# 令和4年度第1回湯沢市矢地ノ沢地域地熱資源活用協議会

日 時：令和5年3月15日（水）

# 矢地ノ沢地域 2022年度の事業報告 及び 2023年度の事業計画について

令和4年度第1回湯沢市矢地ノ沢地域地熱資源活用協議会 議事録

## 《各坑井の概要》

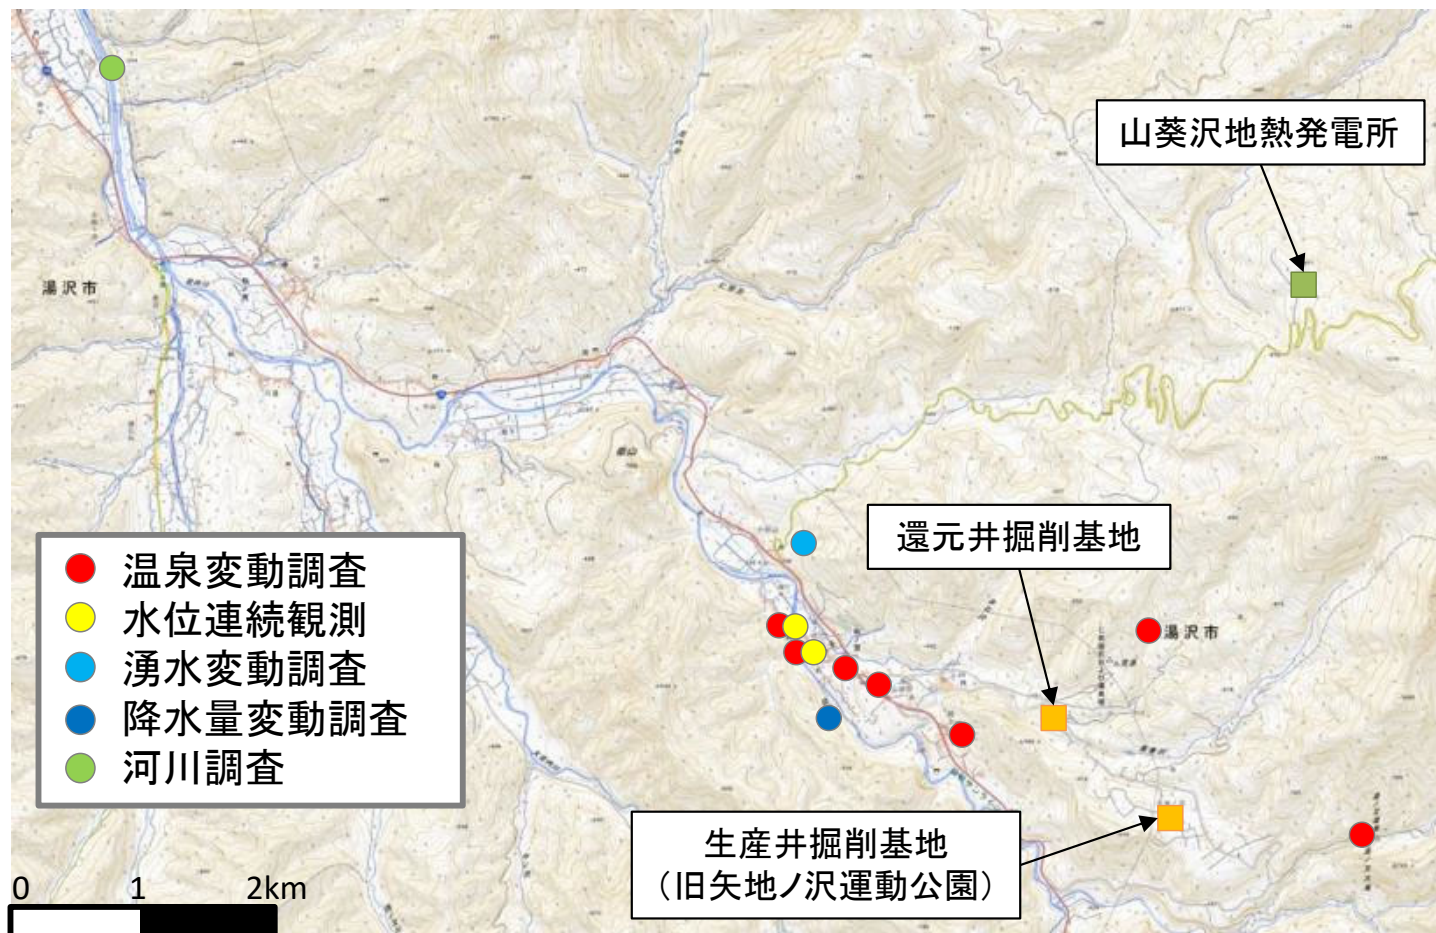
○益子委員 もう1点お願いします。将来的な注水量は90t/hとありますが、I0E-2の還元能力が60t/hとなっております。ですので、最大で30t/hの注水が現実的なところと感じますが、なぜ全量を注水する計画なのでしょう。温泉涵養したいということでしょうか。

○益子委員 全量を温泉涵養してしまいますと、地熱貯留層の方が問題になる可能性もあると思えますので、いろいろ考える必要があります。

○事業者 温泉涵養として利用した方がいいと思ったためです。

○事業者 通常の井戸だと絞ると湧出量が徐々に減ってきますが、I0E-3は絞ると、急に止まってしまう特性があります。そういったところもあり、非常に扱いが難しい井戸になります。

浅部還元による温泉涵養の概念図

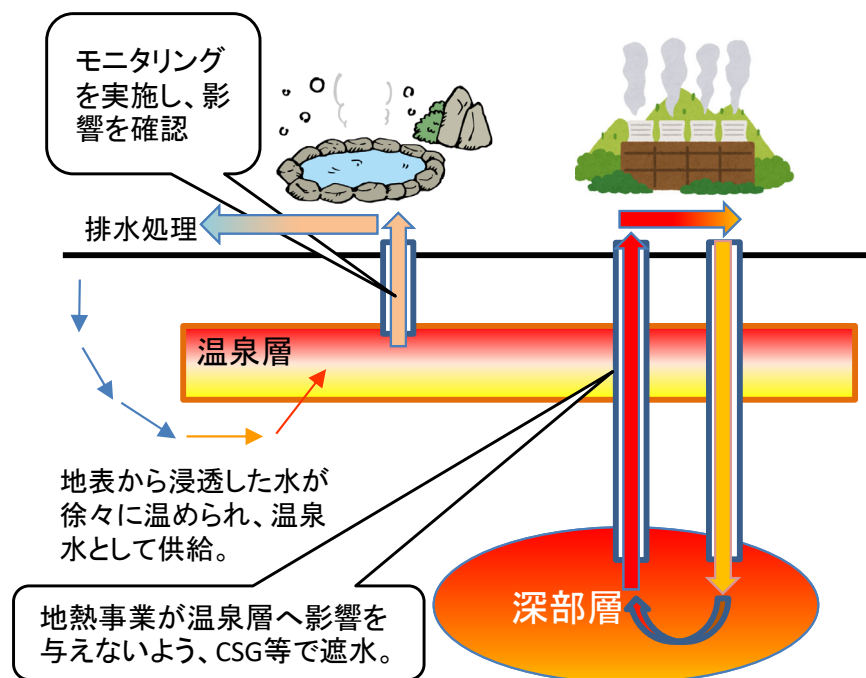
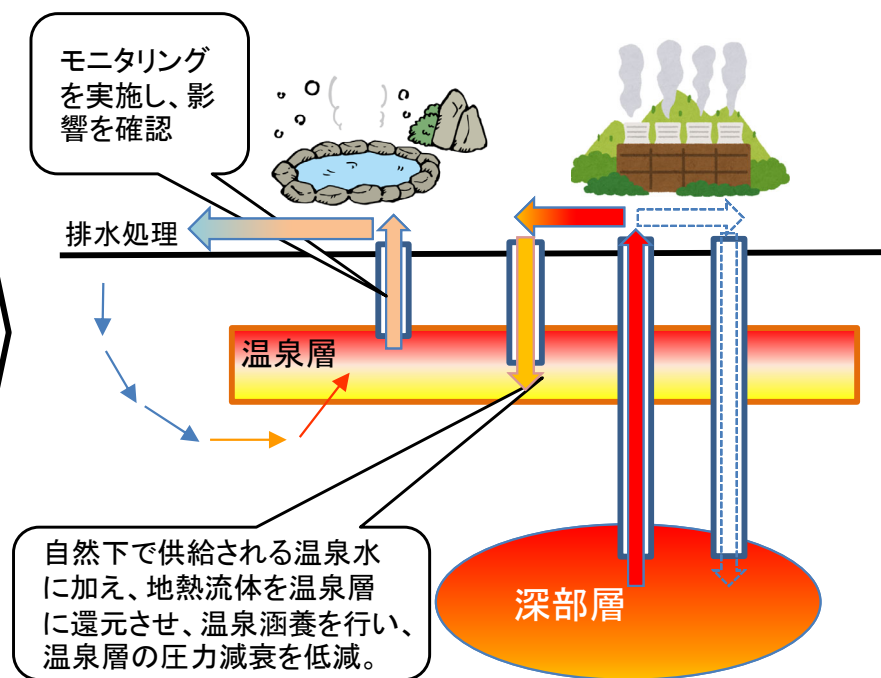
温泉涵養はこれまで実施された経験がなく、なかなか難しい面があると考えておりますが、ある意味斬新な取組ではあり、非常に興味深いものと感じております。ただ、すぐに実施するには、根拠が不足していると感じております。いきなり実施するのではなく、還元井の近くにモニタリング井を掘削し、初めから有害物質を含む熱水を注入するのではなく、初めは河川水を注水し、そこにトレーサー試薬を入れることで、どの程度の速度で広がっていくのかを確認したうえで、熱水を入れていくのが順当と考えております。いきなり、温泉を注水し、有害物質が検出されてしまった、というのはあまりにも乱暴すぎると思いますので、その前の段階で、予測できるようなデータを取って、そこからシミュレーションをしていただき、根拠を示しながら、皆さんの理解を得る必要があると思います。

それから、入浴には問題ないとのお話がありました。確かに現在も基準の範囲内で若干の有害物質が検出されておりますが、現在検出されている成分よりも濃い濃度の熱水を注水することになりますので、どの程度希釈されるのか、あるいは残留してしまうのか、そういった点も検討が必要と思っております。

段階的にやっていくことはもちろんですし、実証試験が大事ということももちろんわかります。ただ、JOGMECが申し上げているのは、河川水をずっと注水して、実証試験をするというわけではありません。浅部還元井を掘削されるので、まずは浅部還元井内の状況、要するに浅部中温層の温度や坑内の流向・流速を確認してみる。そうすることで、モニタリング井をどこに掘削すればよいのか、どのくらいの期間で注水したものがモニタリング井から観測できるのかがある程度わかってくると思いますので、そういった結果の積み重ねの中で実証試験を進めていくべきだろうと思っております。現状の計画ですと、還元位置から約1km離れたところにモニタリング井を掘削予定ですが、この位置だと、15t/hや30t/h程度注水し

たものが観測される頃には、既に秋の宮温泉郷までたどり着いている状況になってしまうと思います。また、悪影響があったらやめめすと話がありましたが、地下に入ったものは、そのまま流れ続け、将来的には秋の宮温泉郷に到達することになりかねません。そういった意味で、まずは浅部還元井の状況をしっかりと確認し、そのデータに基づいてモニタリング井の位置を決め、そして注水したものがどの程度広がっていくのかを予測し、シミュレーションにつなげていくことをお願いしたいです。また、なぜ河川水を注水するように助言したのかですが、注水する熱水の成分を見ると、ヒ素の濃度が、秋の宮温泉郷の温泉から採取される量の数倍高いことがわかります。JOGMECとしては、これを良しとすることはできないですし、この協議会の中でも、これだけの成分が出ている熱水をそのまま注水していいかというとなかなか難しいのではないかと思います。このあたり、本日は県の方も出席いただいていますので、ご意見いただければと思います。

対となる井戸を掘削するべきという意見については、秋の宮温泉郷と浅部還元地点の中間地点にモニタリング井を掘削し、状況を確認していくことで検討しております。

また、今回説明した来年度実施の調査は、今後温泉涵養が実施可能かどうか、混合割合がどうなるか等の調査という意味合いがあり、少量から熱水を注水しながら、結果を確認していきたいというものです。来年度やってみて、すぐに結果に表れたり、濃度の濃いお湯が湧出したりするなどの結果となれば、即座に中止します。自然影響の範囲内での増減であれば、その結果を報告し、シミュレーションしながら、次のステップに進めるのかどうかを協議させていただく予定です。

また、温泉涵養についてももう少し慎重に行った方が良くアドバイスをいただいたところですが、我々としては、様子を見るために河川水を注水することで、浅部中温層の温度を冷やしてしまい、かえって悪い影響を与える可能性があると考えております。そういったことを踏まえ、社内検討を重ねた結果、実際に熱水を注水する試験をして、どのように析出されるのかを判断する必要があると考えました。実際に熱水を注水し、析出結果を分析し、変な結果が出たら、中止する。そのような順番を踏んでやっていこうと考えております。まずは少ない量の熱水を注水し様子を見て、何もなかったら段階的に熱水の量を徐々に増やしていく。我々としては、段階的に試験していくためにベストな方法と思って、今回の計画を提案しております。

IOE-1温度プロファイル

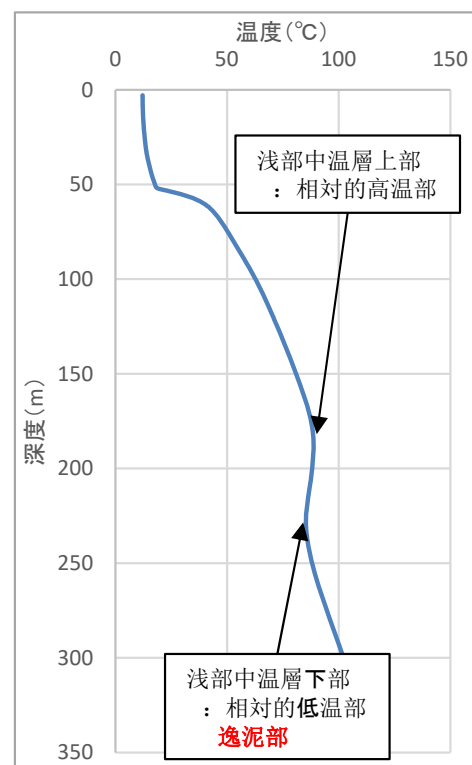
○益子委員      個人的にはこの計画に決して反対というわけではありません。できれば実現したいと思っておりますが、拙速は避けたいです。失敗しましたで済む話ではありませんので、慎重に実施し、どこかのタイミングで熱水の注水をやる必要はあると思いますが、今の段階で熱水をそのまま入れてよいかと言われると、了承は難しいです。希釈等をするなどして、ヒ素の濃度を秋の宮温泉郷の温泉と同程度に下げてもらえれば、後ろ指を指されることはないではと考えております。そういった諸々の中で、河川水の注水試験を、前段階の調査として位置づけられないでしょうか。そして、モニタリング井をもう少し近い位置に掘削していただく必要もあると思います。さらにもう1つ申し上げますと、可能であればですが、モニタリング井に何個かセンサーを設置し、自動観測ができれば非常によいデータが取れると思っております。少し質問で、浅部中温層の温度プロファイルデータが資料にありましたが、これは線が始まったところが地

表面になるのでしょうか。また、黄色や赤色の枠で囲んでいる箇所がありますが、これは何か意図がありますか。

○益子委員 そうなると、西側ほど浅部に、浅部中温層が広がっているという意味で、これがずっと伸びていくと、秋の宮温泉郷の自然湧出井につながるというのが御社の考えでよろしいですか。

○益子委員 図を見ると、まだまだ不明な点が多いことからして、温泉涵養は慎重な実施が求められると考えます。

○事業者 線の始まったところが地表面になりますので、ご認識のとおりです。また、赤色の枠については、当社で掘削した井戸のデータから、黄色の枠は過去の掘削データから確認した浅部中温層になります。

○事業者 連続しているかは確認できておりませんが、位置関係を見ると、つながっているのではないかと推測されます。
